国立研究開発法人日本原子力研究開発機構原子力科学研究所の原子炉施設〔S T A C Y
(定常臨界実験装置) 施設〕の変更に係る設計及び工事の計画の認可申請書
〔核計装(起動系) 計測範囲の表記の変更〕

核計装（起動系）計測範囲の表記の適正化のため。

核計装（起動系）
計測範囲の表記の変更

図-2 核計装の計測範囲

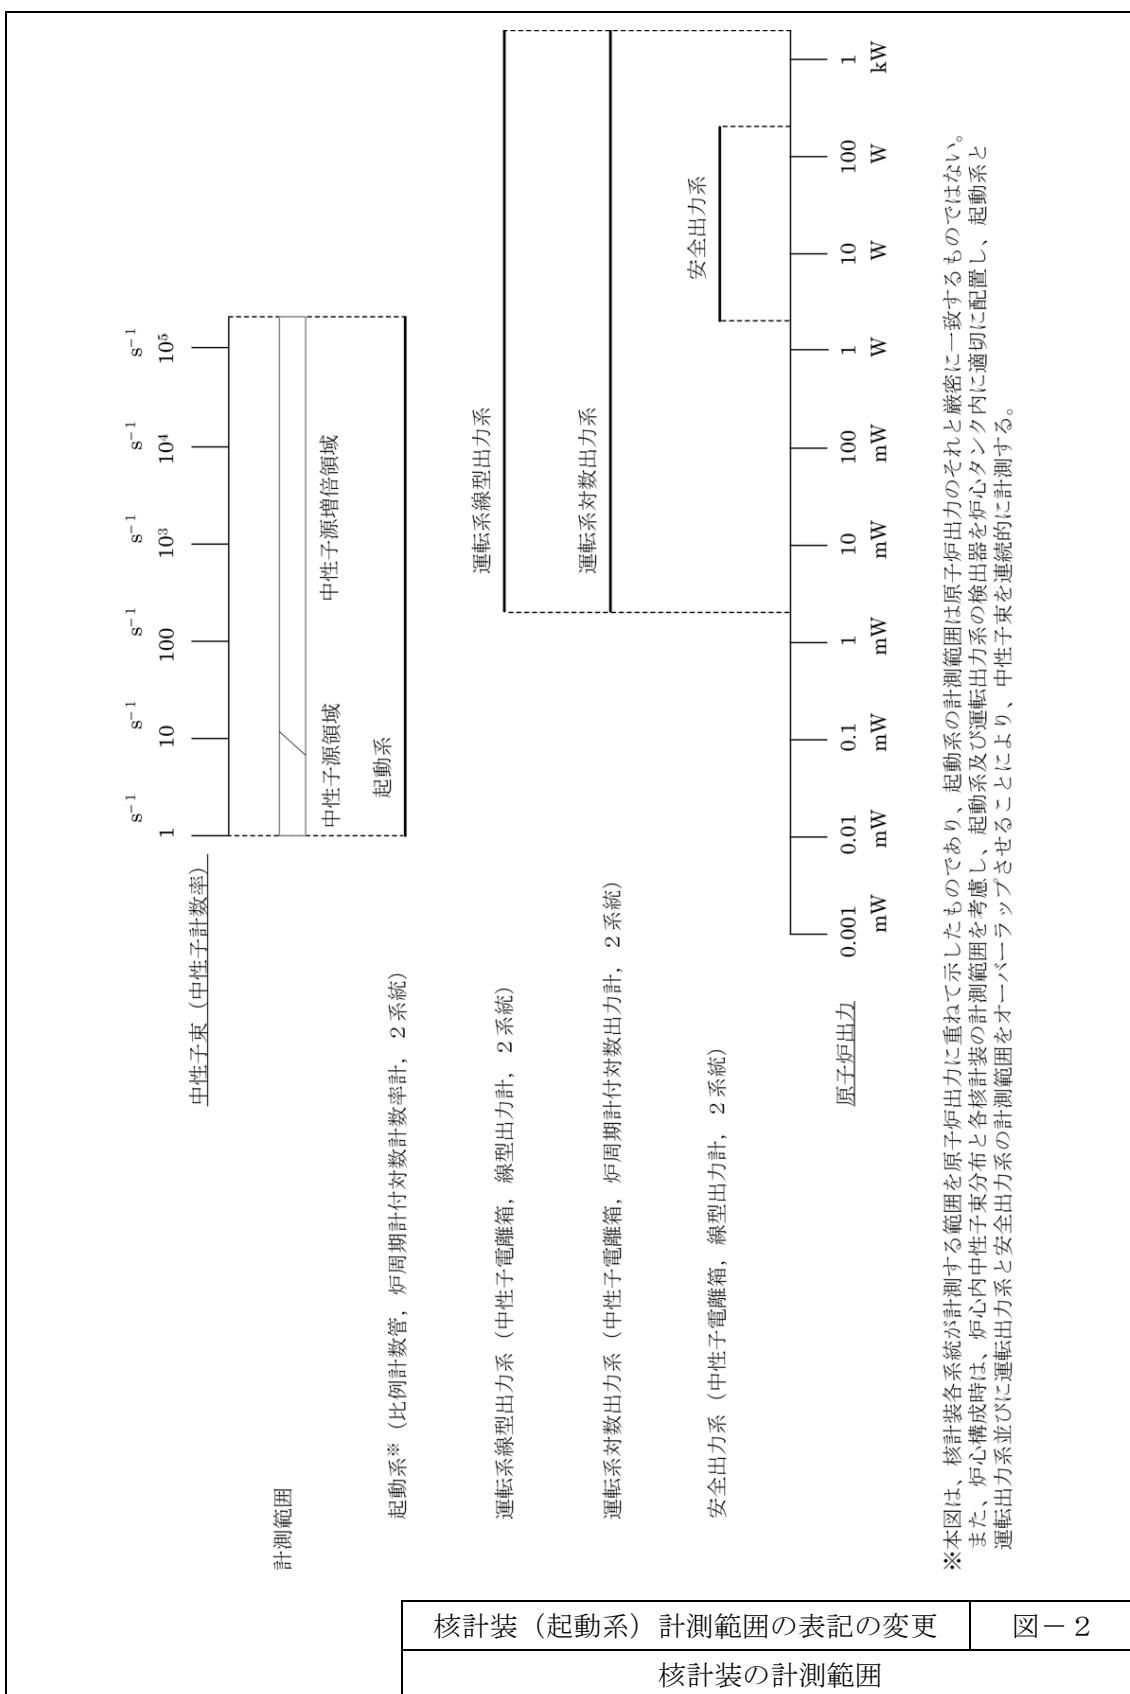
起動系の設計仕様は以下のとおりである。また、計測範囲の表記を実際の計測方式に合わせて、出力（W）ではなく、計数率（s⁻¹）に変更する。

また、核計装の起動系、運転系線型、運転系対数及び安全出力系それぞれの計測範囲を図-2に示す。

検出器 の種類	変更前	変更後	系統数
	計測範囲	計測範囲	
B-10 比例計数管	$1 \times 10^{-5} \sim 2 \times 10^0 \text{ W}$	$1 \sim 2 \times 10^5 \text{ s}^{-1}$	2系統
	-100 s ~ ∞ ~ +5 s	-100 s ~ ∞ ~ +5 s

図 1 STACY 核計装設備計測範囲

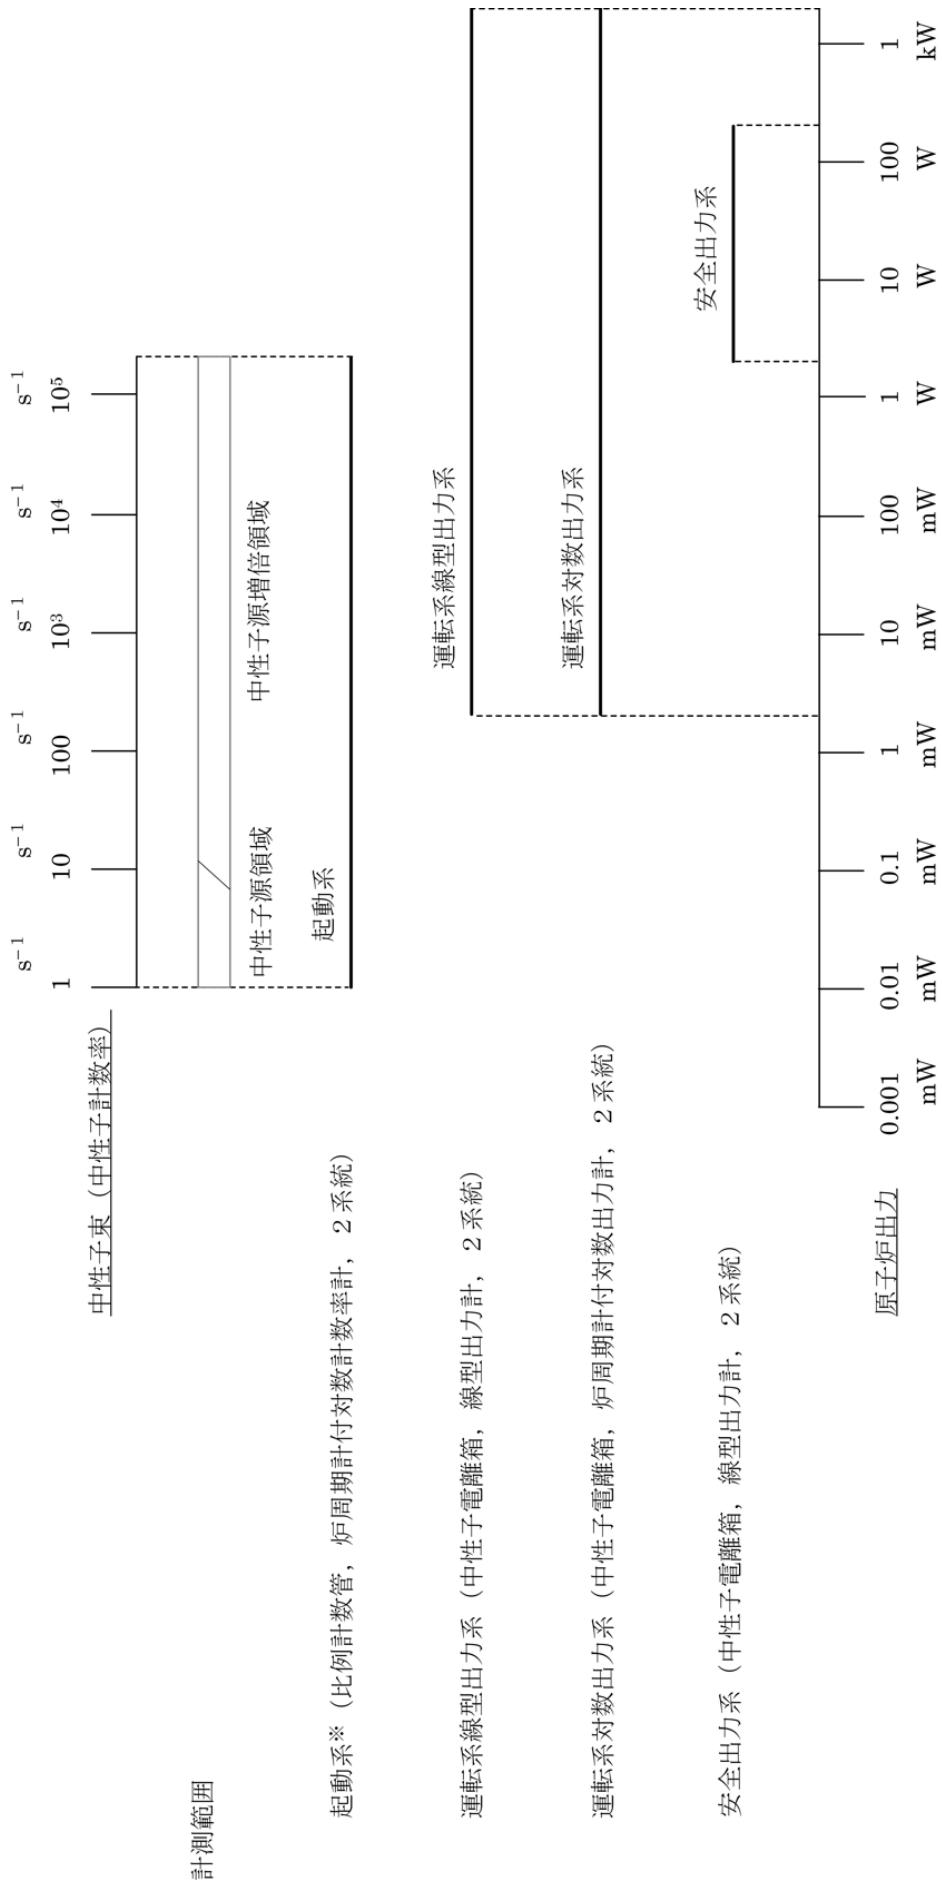
STACY の起動系核計装は、その計測対象である中性子束を中性子カウント毎秒（単位： s^{-1} ）で計測している。起動系核計装が実際に計測する物理量が「中性子カウント毎秒」であることを踏まえて、本申請では起動系核計装の計測範囲の表記について、従来の「原子炉出力（単位：W）」から「中性子カウント毎秒（単位： s^{-1} ）」に変更する。本資料では、当該変更を行った場合でもその他の核計装（運転系及び安全出力系）と相まって、通常運転時、運転時の異常な過渡変化時における中性子束を連続的に計測、監視することが可能であることを説明する。

核計装設備に関する技術要件「通常運転時及び運転時の異常な過渡変化時においても想定される範囲内で監視できるものとすること」に対し、起動系（中性子束及び炉周期を監視）、運転系線型出力系（出力を監視）、運転系対数出力系（出力及び炉周期を監視）並びに安全出力系（出力を監視）について、起動系と運転出力系（線型及び対数）並びに運転出力系（線型及び対数）と安全出力系の計測範囲をオーバーラップさせることにより、想定される範囲内を連続的に計測、監視することが可能である。

※本図は、核計装各系統が計測する範囲を原子炉出力に重ねて示したものであり、起動系の計測範囲は原子炉出力のそれと厳密に一致するものではない。また、炉心構成時は、炉心内中性子束分布と各核計装の計測範囲を考慮し、起動系及び運転出力系の検出器を炉心タシク内に適切に配置し、起動系と運転出力系並びに運転出力系と安全出力系との計測範囲をオーバーラップさせることにより、中性子束を連続的に計測する。

第 5.2-2 図 S T A C Y 核計装設備計測範囲

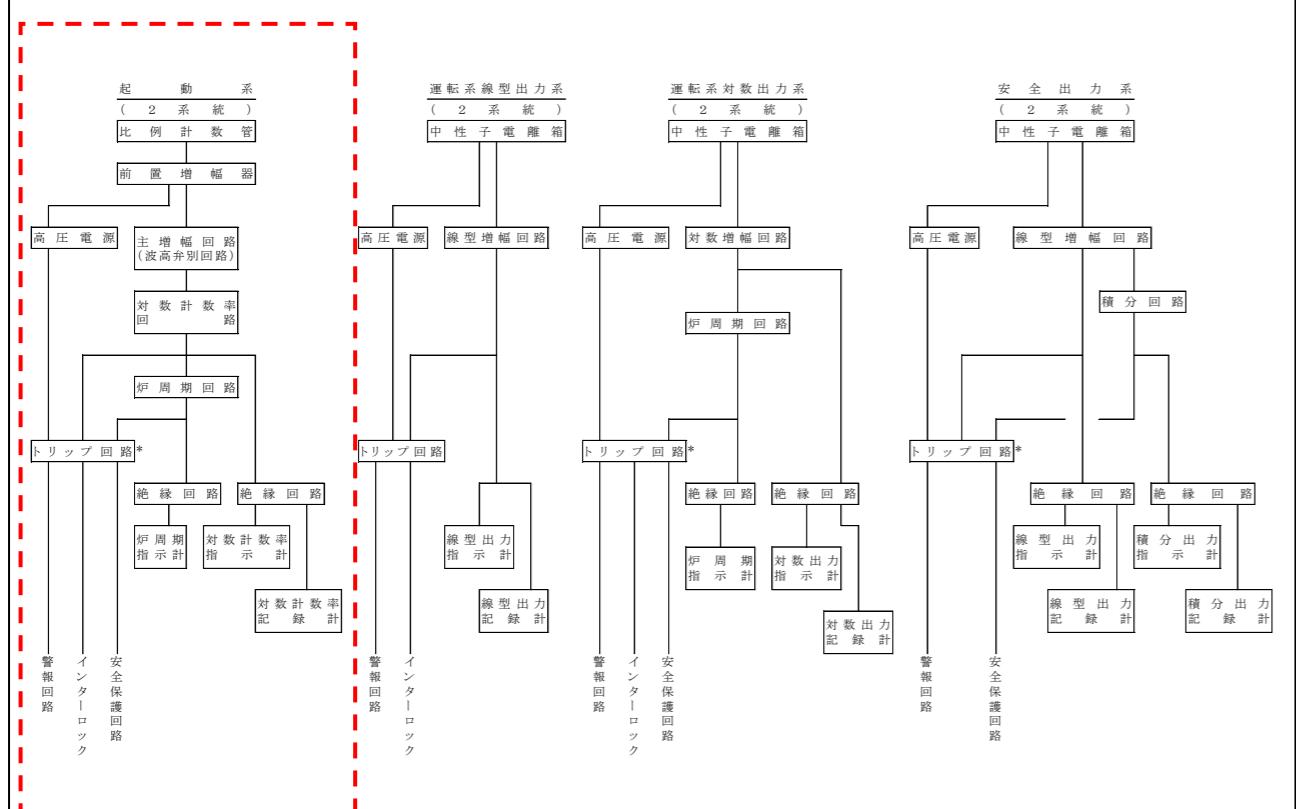
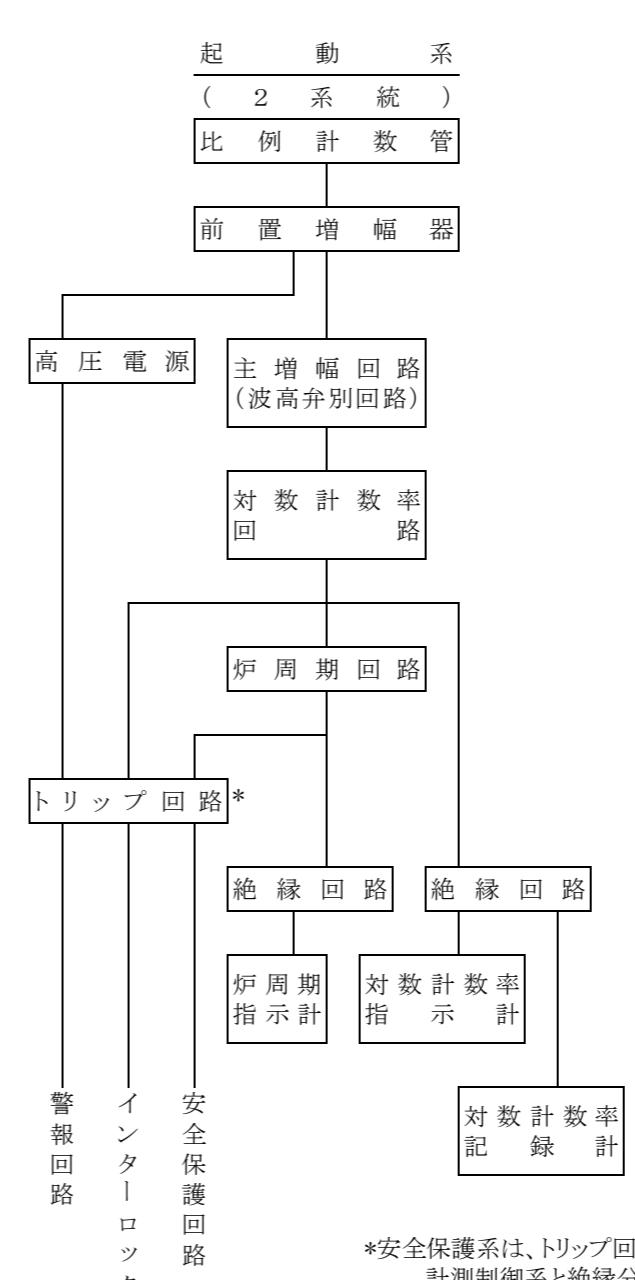
<p>起動系 (比例計数管, 炉周期計付対数計数率計, 2系統)</p> <p>運転系線型出力系 (中性子電離箱, 線型出力計, 2系統)</p> <p>運転系対数出力系 (中性子電離箱, 炉周期計付対数出力計, 2系統)</p> <p>安全出力系 (中性子電離箱, 線型出力計, 2系統)</p>	中性子源領域				起動系				運転系線型出力系				運転系対数出力系				安全出力系				<p>計測範囲</p> <p>中性子束 (中性子計数率) s^{-1}</p> <p>起動系* (比例計数管, 炉周期計付対数計数率計, 2系統)</p> <p>運転系線型出力系 (中性子電離箱, 線型出力計, 2系統)</p> <p>運転系対数出力系 (中性子電離箱, 炉周期計付対数出力計, 2系統)</p> <p>安全出力系 (中性子電離箱, 線型出力計, 2系統)</p> <p>中性子源領域 中性子源増倍領域 起動系</p> <p>運転系線型出力系</p> <p>運転系対数出力系</p> <p>安全出力系</p> <p>原子炉出力 mW 0.001 0.01 0.1 1 10 100 1 W 10 100 1 kW</p>	<p>核計装計測範囲の図は、直近の設置変更許可の申請の際に、本設工認申請書の内容の反映を行う。</p>
中性子源領域																						
起動系																						
運転系線型出力系																						
運転系対数出力系																						
安全出力系

*本図は、核計装各系統が計測する範囲を原子炉出力に重ねて示したものであり、起動系の計測範囲は原子炉出力のそれと厳密に一致するものではない。また、炉心構成時は、炉心内中性子束分布と各核計装の計測範囲を考慮し、起動系及び運転出力系の検出器を炉心タンク内に適切に配置し、起動系と運転出力系並びに運転出力系と安全出力系の計測範囲をオーバーラップさせることにより、中性子束を連続的に計測する。
